Gemeinde Sande

Vorhabenbezogener Bebauungsplan Nr. 37 5. Änderung Windenergieanlagenpark nördlich des Ems-Jade-Kanals

Berücksichtigung der Stellungnahmen

Stand: 07.05.2024

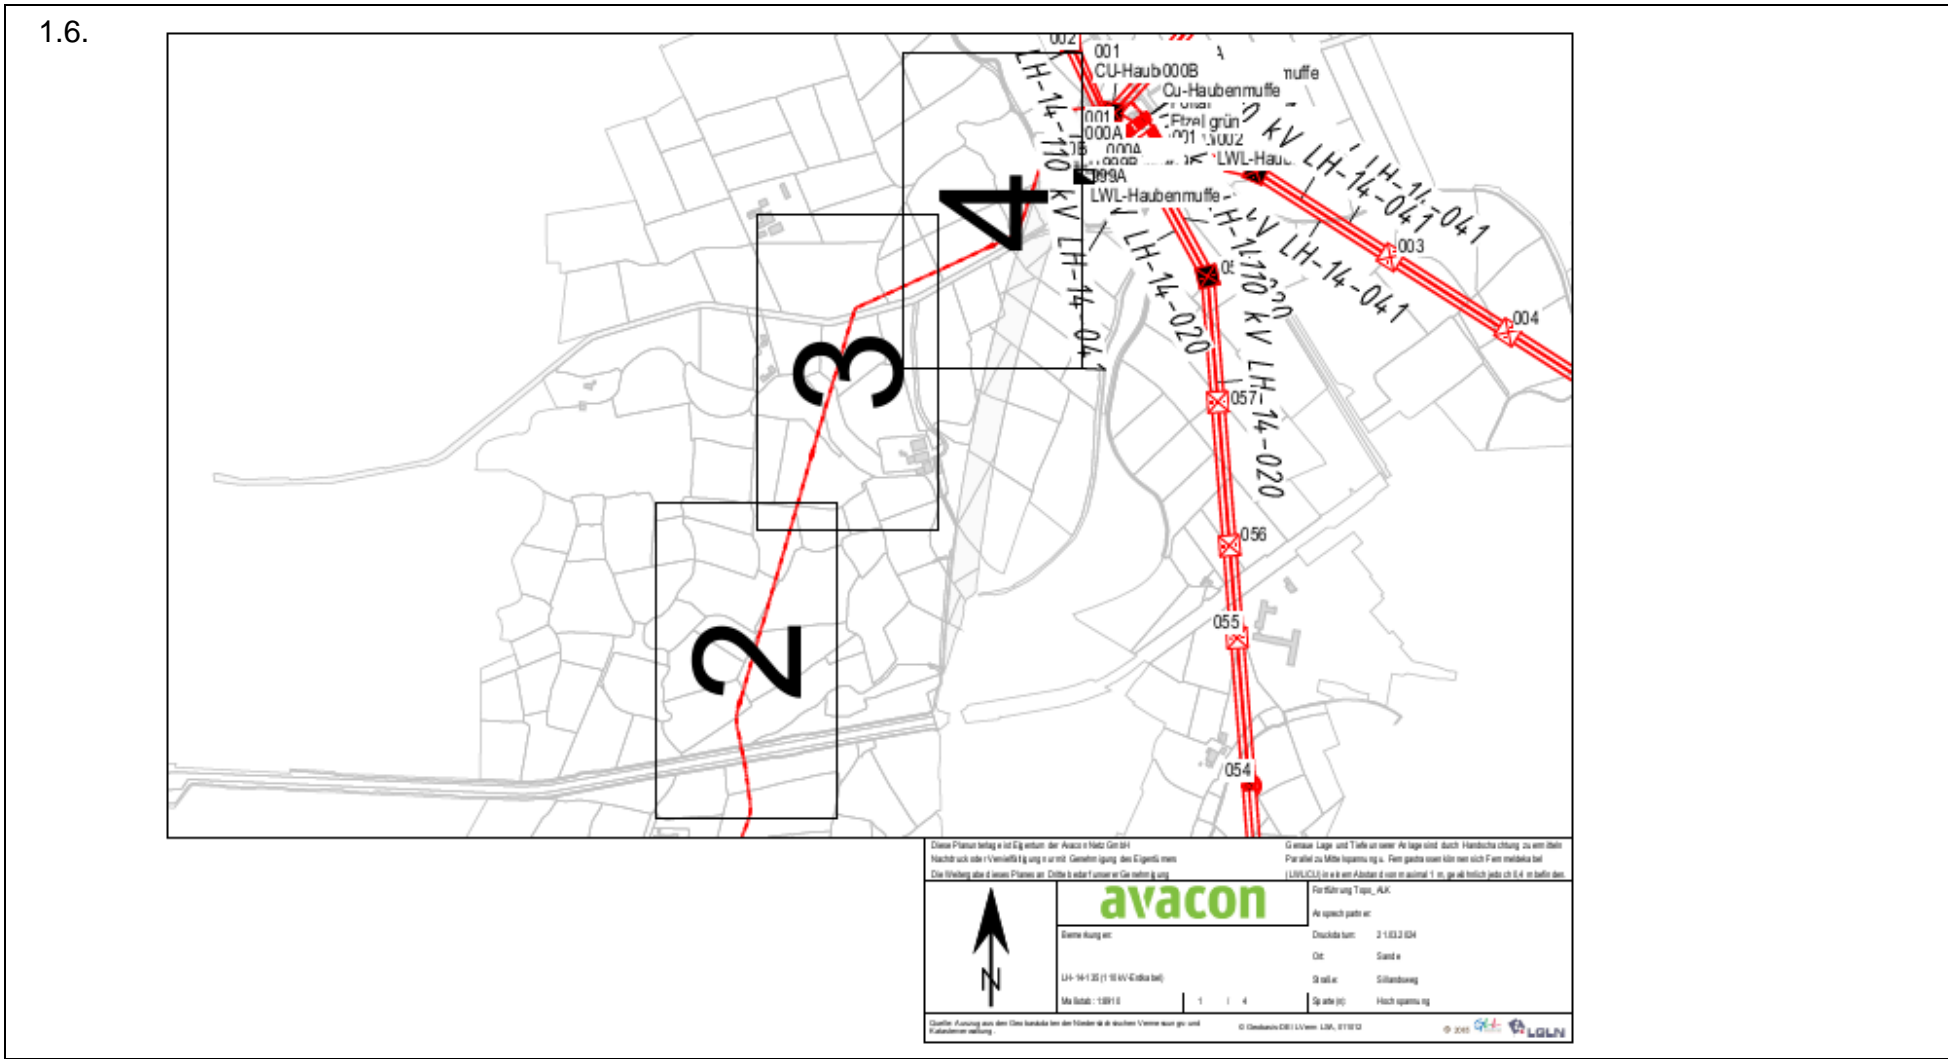
| Hinweise, Anregungen, Bedenken | Inhaltliche Einschätzung und Vorschläge zur Berücksichtigung |
|---|--|
| <p>1.5. Fernmelde Die Anzahl sowie Lage der betroffenen Fernmeldeleitung(en) entnehmen Sie bitte dem beigefügten Planwerk der Sparte Fernmelde. Bei Fernmeldeleitungen wird ein Schutzbereich von 3,00 m, d. h. 1,50 m zu jeder Seite der jeweiligen Leitungssachse benötigt. Über sowie unter einer betroffenen Fernmeldeleitung wird ein Schutzbereich von jeweils 1,00 m benötigt. Innerhalb des Leitungsschutzstreifens von Fernmeldeleitungen dürfen ohne vorherige Abstimmung mit uns über dem vorhandenen Geländeniveau nichts aufgeschüttet oder abgestellt werden. Es dürfen keine Abgrabungen oder Erdarbeiten vorgenommen und keine Pfähle und Pfosten eingebracht werden. Maßnahmen, die den Bestand oder den Betrieb von Fernmeldeleitungen beeinträchtigen oder gefährden könnten, sind innerhalb des Leitungsschutzstreifens nicht gestattet. Die Versorgungssicherheit bzw. die Funktion von bestehenden Fernmeldeleitungen haben höchste Bedeutung und müssen deshalb auch zukünftig konsequent und ohne Einschränkungen in ihrem Bestand und Betrieb gewährleistet werden. Sollte es durch Ihre Maßnahme zu Leitungskreuzungen mit Fernmeldeleitungen der Avacon Netz GmbH kommen, so sind gegenseitige Beeinträchtigungen aus-zuschließen.</p> | <p>Die Hinweise zu den parallel zur 110 kV-Leitung verlaufenden Fernmeldekabel werden zur Kenntnis genommen und im Zulassungsverfahren beachtet.</p> |

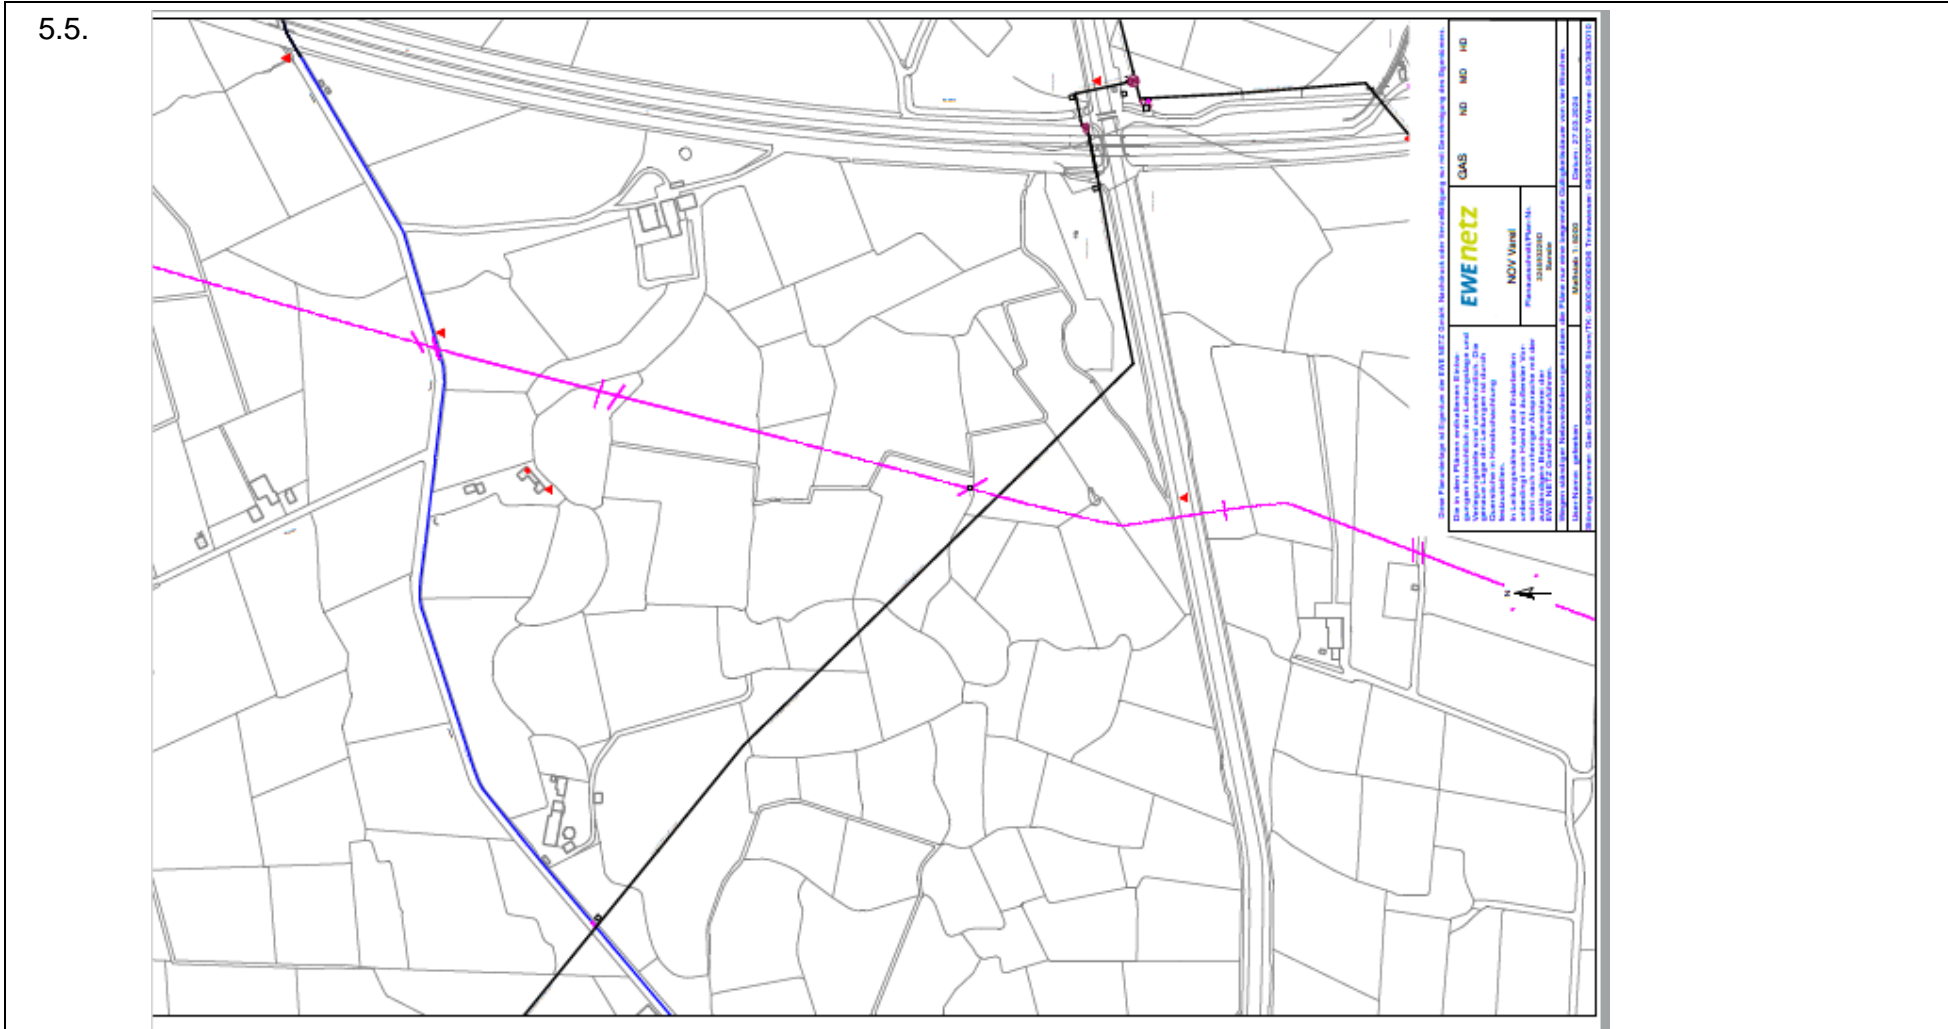
| Hinweise, Anregungen, Bedenken | Inhaltliche Einschätzung und Vorschläge zur Berücksichtigung |
|--|---|
| <p>5.3. Um einen sicheren Betrieb der Leitung nach der Errichtung der WEA gewährleisten zu können, müssen die Anlagen außerhalb eines Sicherheitsbereiches errichtet werden. Der Sicherheitsabstand für WEA zu Erdgastransportleitungen ist laut dem DVWG Regelwerk Arbeitsblatt G463, sowie dem DVGW Rundschreiben G 07/15 ein Mindestabstand von 35m einzuhalten. Dieser Mindestabstand setzt voraus, dass die WEA nach dem Stand der Technik geplant, errichtet und betrieben werden. Weiterhin müssen die Belastungen der Anlage statisch und dynamisch bestimmt worden sein.</p> | <p>Die Hinweise sind bekannt und werden im Zuge der Zulassungsplanung beachtet.</p> |
| <p>5.4. Bei Unterschreitung des oben genannten Mindestabstandes ist ein erneuter Nachweis vom Betreiber der WEA erforderlich, dass auch ein Versagen von Maschinenkomponenten (z. B. Abriss des Motorblattes oder Teile davon) kein inakzeptables Risiko für den Betrieb der Erdgas-Transportleitung darstellt. Eine Risikominderung kann ggf. durch geeignete technische Maßnahmen erfolgen.</p> | <p>Die Hinweise sind bekannt und werden im Zuge der Zulassungsplanung beachtet.</p> |

6.6.

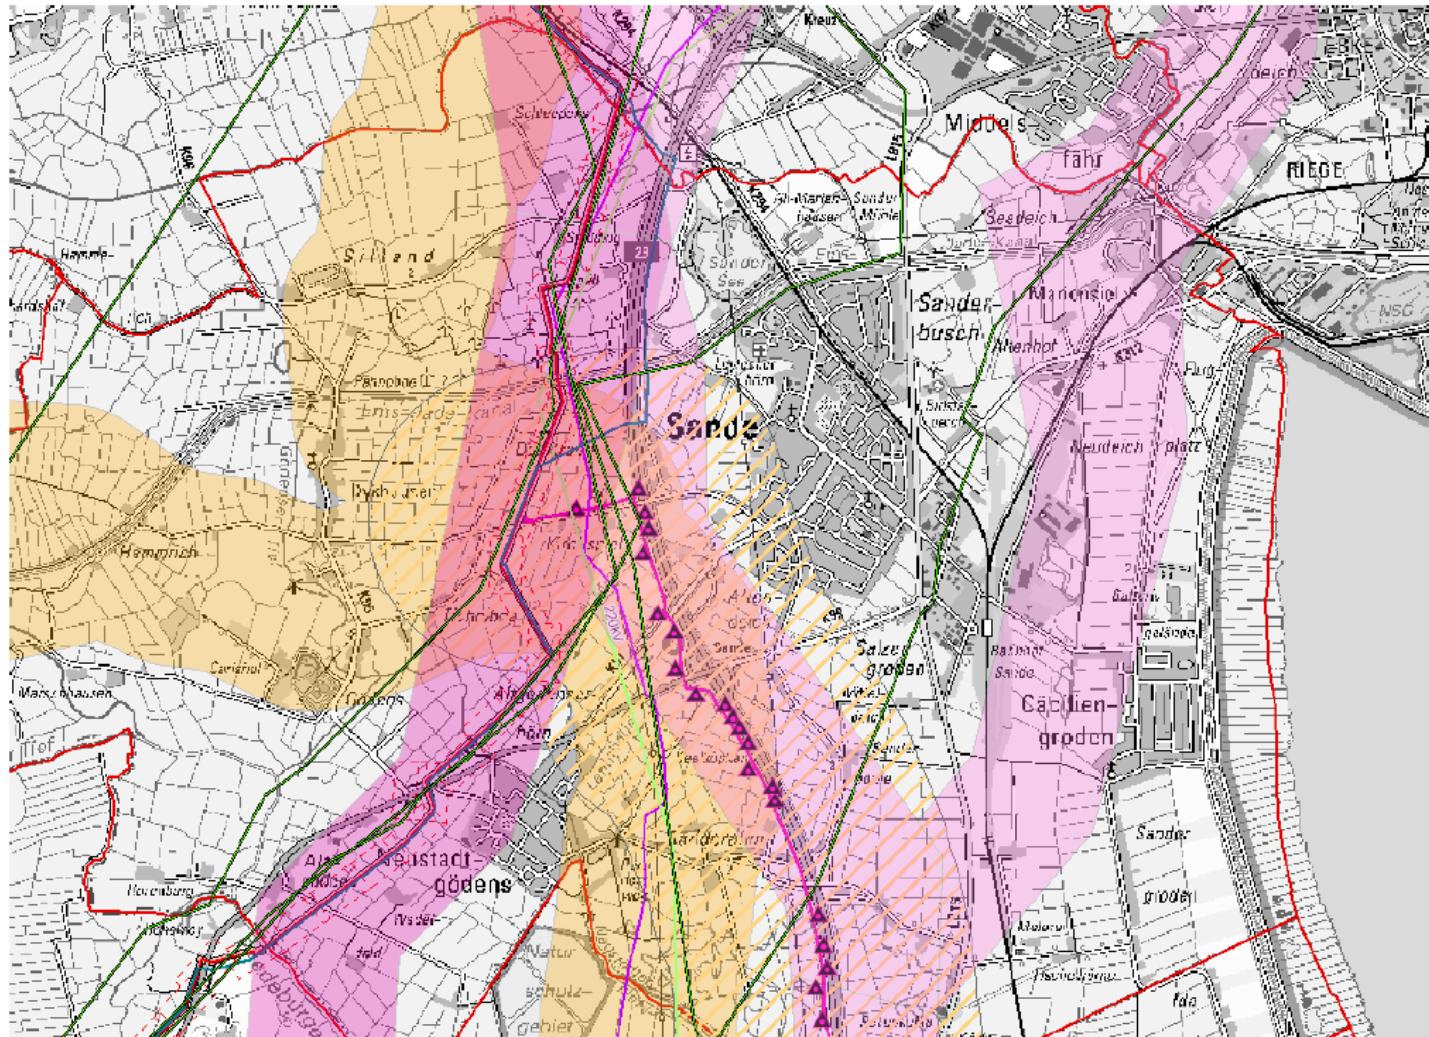
| Hinweise, Anregungen, Bedenken | Inhaltliche Einschätzung und Vorschläge zur Berücksichtigung |
|---|---|
| <p>6.5. Nach dem NEP 2023 bzw. 2025 und dem Wasserstoff-Kernnetz der BNetzA sind weitere Trassenvorhaben bzw. Leitungskorridore vorgesehen, die die Gemeinde Sande queren und kreuzen. Es wird empfohlen, je nach Planungsstand, die Betreiber Amprion, Tennet, Avacon, OGE, Gascade, Gasunie, Storag Etzel frühzeitig zu beteiligen.</p> | <p>Der Hinweis ist bekannt und die Leitungsbetreiber wurden beteiligt. (s. zu Nr. 1, 5, 7, 9, 11, 12, 13, 15, 16 u. 19) Die Begründung in Kap. 12.11. wird um die weiteren Trassenvorhaben ergänzt.</p> |

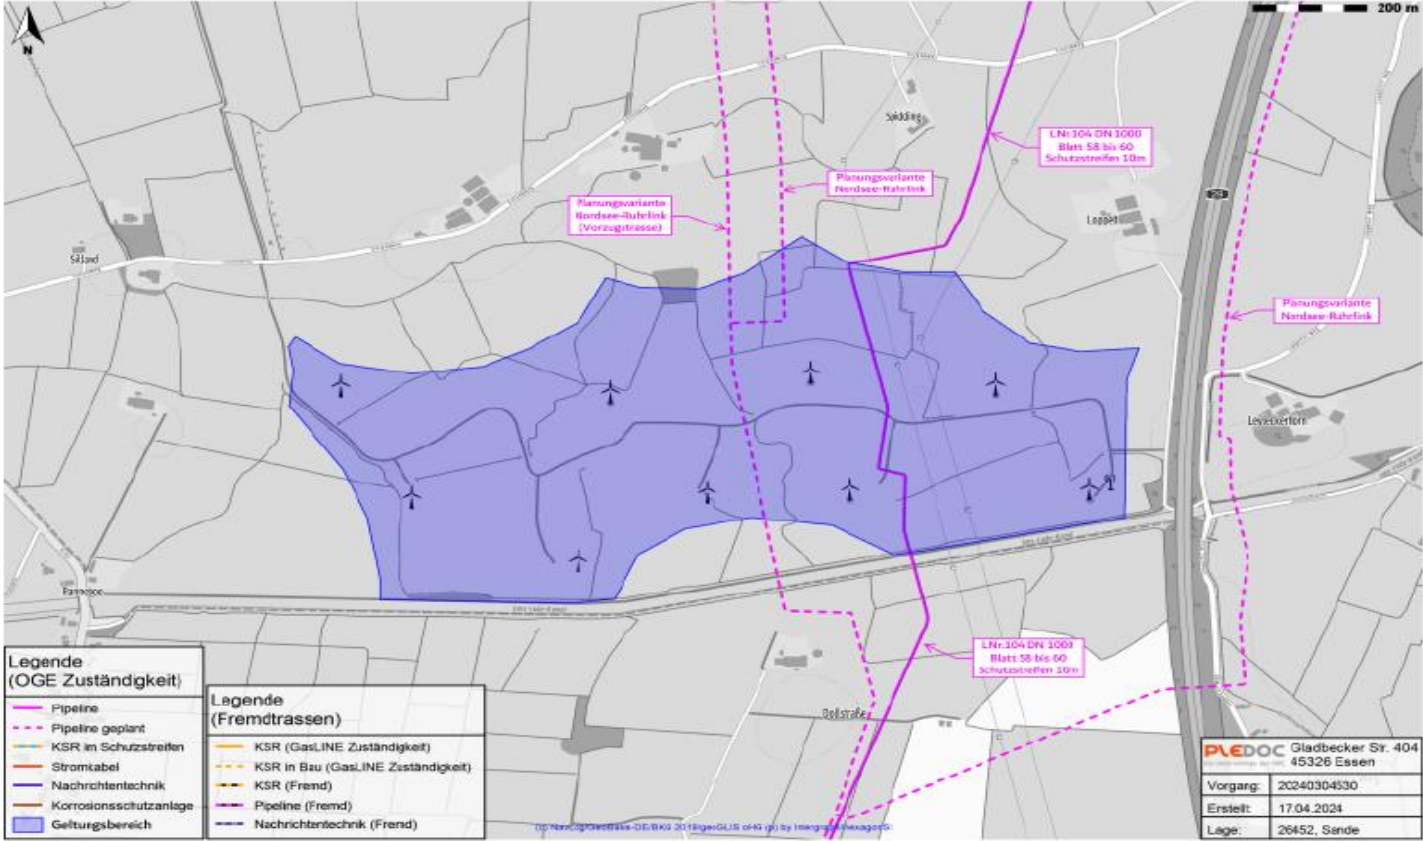
| Hinweise, Anregungen, Bedenken | Inhaltliche Einschätzung und Vorschläge zur Berücksichtigung |
|--|--|
| <p>15.4. Geplante Leitung</p> <p>Aus der beigefügten Übersichtskarte ist zu ersehen, dass die OGE die Verlegung der LNr. 502 (Nordsee-Ruhrlink) beabsichtigt, deren Varianten auch den Geltungsbereich des Bebauungsplans kreuzen. Zur Vermeidung von Konflikten bei der späteren Verlegung der Ferngasleitung mit geplanten FFPV-Anlagen bitten wir bereits jetzt schon um Abstimmung mit dem Beauftragten der OGE. Ansprechpartner ist</p> | <p>Zur geplanten Leitung 502 „Nordsee-Ruhrlink“ erfolgt zeitnah eine Abstimmung unter Beteiligung des Vorhabenträgers.</p> <p>Hierbei ist zu beachten, dass einerseits eine Planungsvariante auch außerhalb des Geltungsbereichs und östlich der BAB verläuft und andererseits Planungsalternativen im Geltungsbereich dieses Bau-</p> |
